**ÇANDIR ÇAYI YATAĞINDA 1/100.000 ÖLÇEKLİ ÇEVRE DÜZENİ PLANI
DEĞİŞİKLİĞİ'NİN DOĞAL YAPI ve KENTSEL ALTYAPI AÇISINDAN
DEĞERLENDİRİLMESİ**

Bu rapor, AKK Altyapı Çalışma Grubu'nun 8.6.2026 tarihli toplantısında alınan karar gereği hazırlanmış olmakla birlikte, çalışma grubumuzun 7.1.2026 (ÇAKIRLAR TOKİ İMAR ALANININ ALTYAPI AÇISINDAN DEĞERLENDİRİLMESİ) ve 5.5.2026 tarihli (ÇANDIR ÇAYI ÜZERİNE AÇILACAK OLAN KUM-ÇAKIL OCAĞININ DOĞAL YAPIYA OLASI ETKİLERİ) raporlarının devamı niteliğindedir. Her üç raporun birlikte değerlendirilmesi, Çandir Çayı yatağı ve çevresinde yapılacak planlamaların ve çalışmaların sağlıklı yürütülebilmesi için yol gösterici olacaktır.

Şekil 2. 1/5000 Ölçekli Nazım İmar Planı (en üstteki), 1/100000 Ölçekli Çevre Düzeni Planı, Mevcut Plan (ortadaki), 1/100000 Ölçekli Çevre Düzeni Planı Değişikliği Askıdaki Yeni Plan (alttaki).

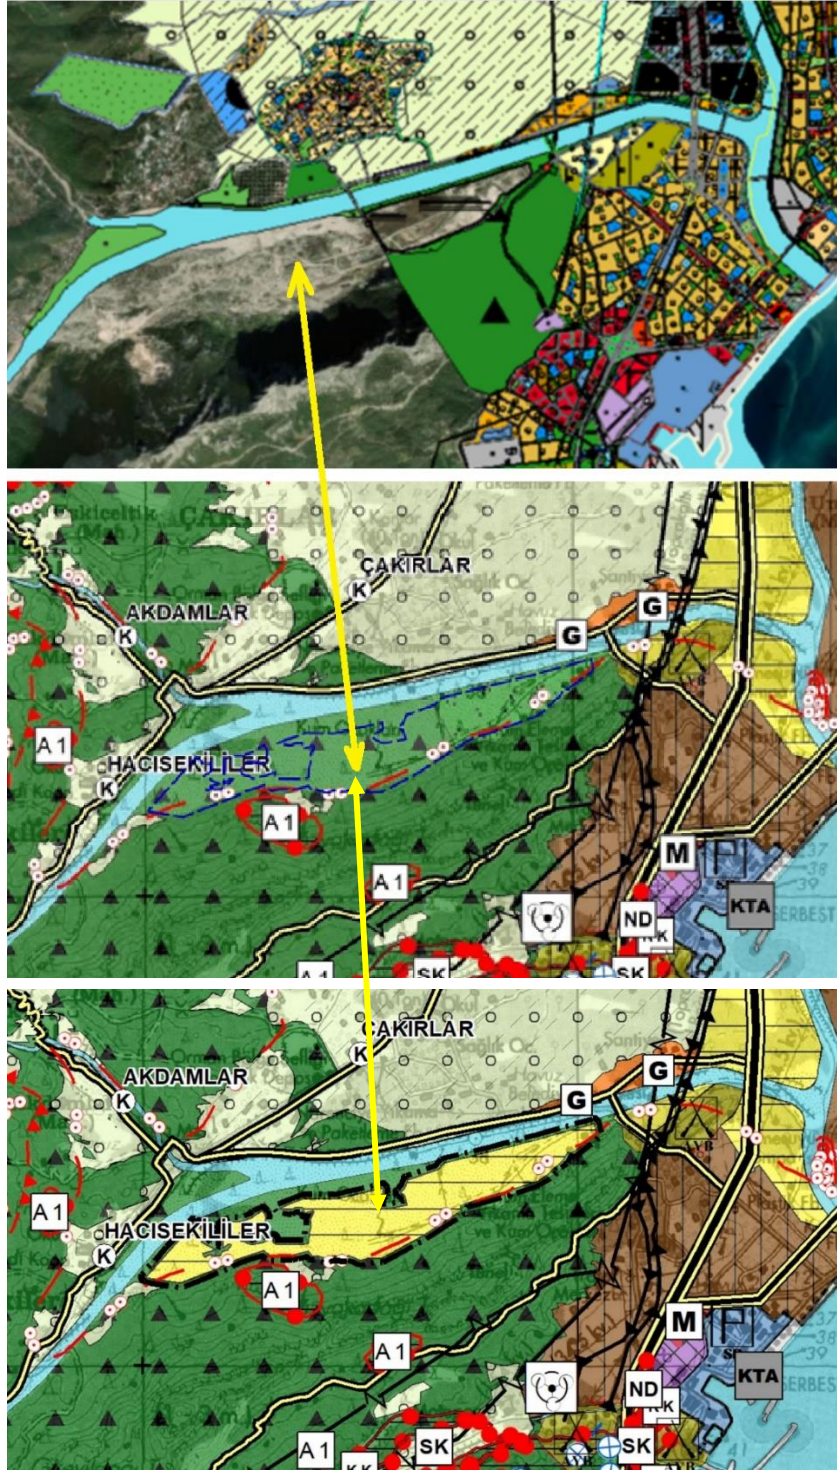
AKK Altyapı Çalışma Grubu tarafından 07.01.2026 tarihinde aynı bölgeye ilişkin olarak hazırlanan “Çakırlar TOKİ İmar Alanının Altyapı Açısından Değerlendirilmesi” başlıklı raporda, ÇED süreci devam eden ve yaklaşık 56,30 hektar büyüklüğündeki proje alanı değerlendirilmiş; söz konusu alanın dahi mevcut altyapı sistemleri üzerinde ciddi baskılar oluşturacağı ve çeşitli yönlerden önemli sakıncalar içerdiği ortaya konulmuştur. Buna karşın, askıya çıkarılan 1/100.000 Ölçekli Çevre Düzeni Planı Değişikliği Gerekçe Raporu’nda planlama alanının 238,36 hektara ulaştığı görülmektedir. Başka bir ifadeyle, daha

önce değerlendirilen alanın yaklaşık dört katından daha büyük bir bölgenin kentsel gelişme alanına dönüştürülmesi öngörülmektedir.

Ancak bu ölçekteki bir dönüşümün yaratacağı nüfus, ulaşım, teknik altyapı ve çevresel etkileri ortaya koyan herhangi bir kapasite analizi, ulaşım etki değerlendirmesi, taşıma kapasitesi çalışması veya altyapı yeterlilik raporu gerekçe raporunda yer almamaktadır. Bu büyüklükteki bir alanın yalnızca “sosyal konut ihtiyacının düşük maliyetle karşılanması” gerekçesiyle kentsel gelişme alanına dönüştürülmesi; ulaşım altyapısı, sosyal donatı alanları, teknik altyapı sistemleri, doğal eşikler, afet riskleri ve koruma-kullanma dengesi açısından ciddi belirsizlikler yaratmaktadır. Nitekim 238 hektar büyüklüğündeki bir alanın kentsel gelişme alanı olarak planlanması, yalnızca mülkiyet yapısı veya yatırım programları üzerinden değil, bölgesel ölçekte yaratacağı etkiler çerçevesinde değerlendirilmek zorundadır.

Şekil 4. DSİ ve IRAP belgelerine göre 100 yıllık taşkında (Q100) TOKİ'nin 2025 yılında planladığı alanının %88'i sular altında kalıyor.

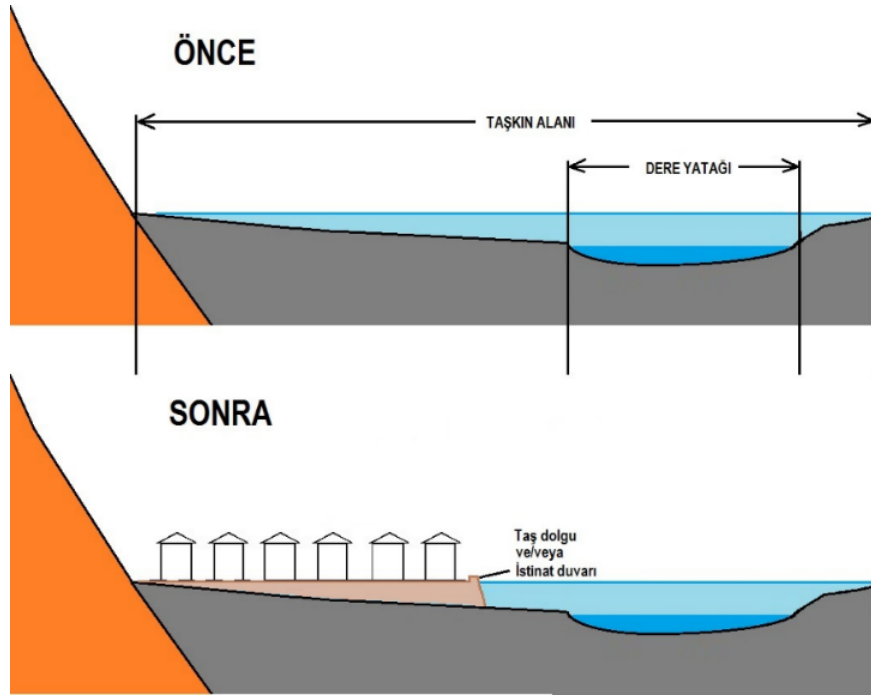
DSİ ve IRAP belgelerine göre (Şekil 4) 100 yıllık taşkında (Q_{100}) 2025 yılında planlanan daha küçük TOKİ alanının %88'i sular altında kalıyor (Q_{500} debisinde tamamı). Bu elbette alansal bir dağılım; su yüksekliği bilgisini içermiyor. TOKİ alanının kotu bu taşkın seviyesinin üzerinde tutulabilir, bunun için taş dolgu yapılabilir hatta istinat duvarı yapılabilir. TOKİ konutlarının taşkına karşı güvenliği sağlanmış olabilir. Bu durumda başka sorun kalmıyor mu?

Şekil 6. Görsu Mahallesi ve Liman Mahallesi'nde taşkın riski

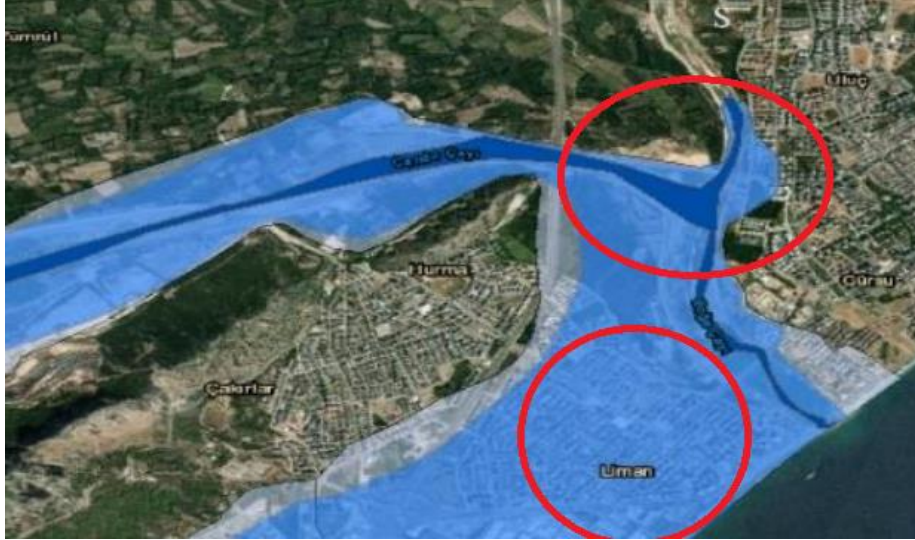
Çandır Çayı'nda suyun hızının artması Gürsu Mahallesi ve Liman Mahallesi'nde riski artıracaktır (Şekil 6). Mevcut topoğrafya için yapılan hesaplar da Hurma sular altında kalmıyor; çünkü Hurma bir alüvyon yelpazesi ve kot göreceli olarak yüksek. Oysa Liman Mahallesi tümüyle sular altında kalıyor. Belirtmekte fayda var, bu mavi renk tarama Q_{100} için (Q_{500} için yandaki beyaz bölgenin de eklenmesi gerekiyor). TOKİ konutlarını kurtarmak için çay kesitini daralttığımızda, zaten 100 yıllık zirve taşkın debisinde sular altında kalacak bir mahalleye daha hızlı taşkın suyu taşımış olacağız.

Şekil 7. Kaynak: Dipova, N. (2020). Boğaçay (Antalya) Sediment Taşınımı ve Konyaaltı Kıyı Çizgisi İlişkisinin Görüntü İşleme Teknikleriyle İncelenmesi. *Uluslararası Mühendislik Tasarım ve Teknoloji Dergisi*, 2(1), 10-23.

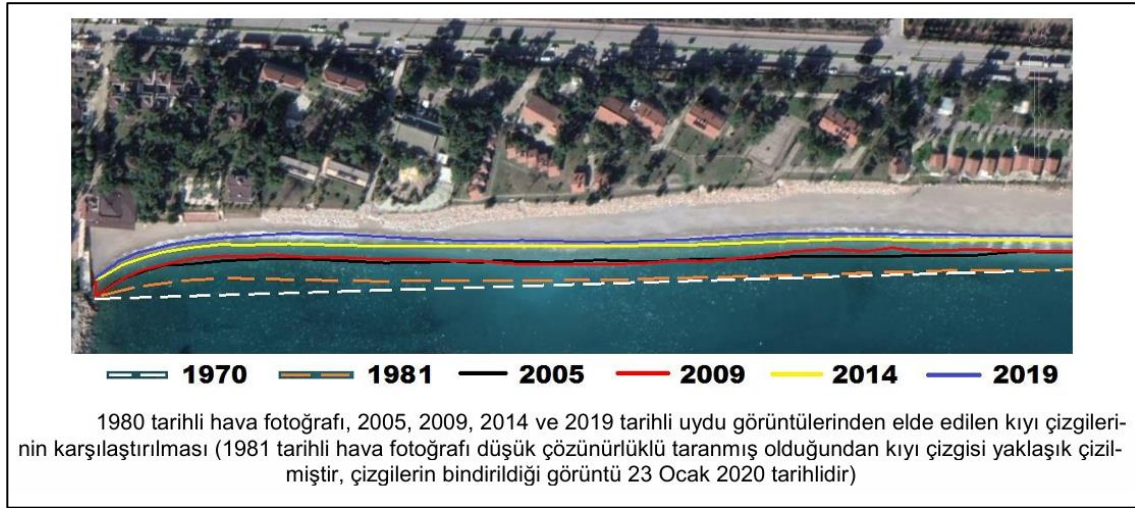
fazlalığı olan Çandır Çayı'nda DSİ'nin görev alanında olmamasına rağmen DSİ faaliyetleriyle doğrudan ilintili olan yeni bir probleme değinilmiştir: Kıyı oyulması-erozyon. Boğaçay Havzası'nın sonunda bulunan Konyaaltı Kumsalı'nda uzun süredir kıyı erozyonu oluşmaktadır. En temel kıyı ve akarsu jeomorfolojisi bilgileriyle dahi kolaylıkla kurulabilecek bir ilişki söz konusudur. Konyaaltı Kumsalı Boğaçay kollarının, egemen olarak da Çandır Çayı'nın taşıdığı rüsubatla (kum-çakıl) oluşmuştur. Sahile kum-çakıl taşınmazsa denge bozulur ve kıyıya paralel akıntılarla malzeme taşınır ve kıyının belli bölgelerinde yoğunlaşmak üzere oyulma, kıyı çizgisinin gerilemesi kaçınılmaz olur. Özellikle Boğaçay ağzı ile Büyük Liman tali mendireği arasındaki kıyı çizgisi gerilemesi (erozyon, oyulma) dramatik boyutlara ulaşmıştır (Şekil 7).
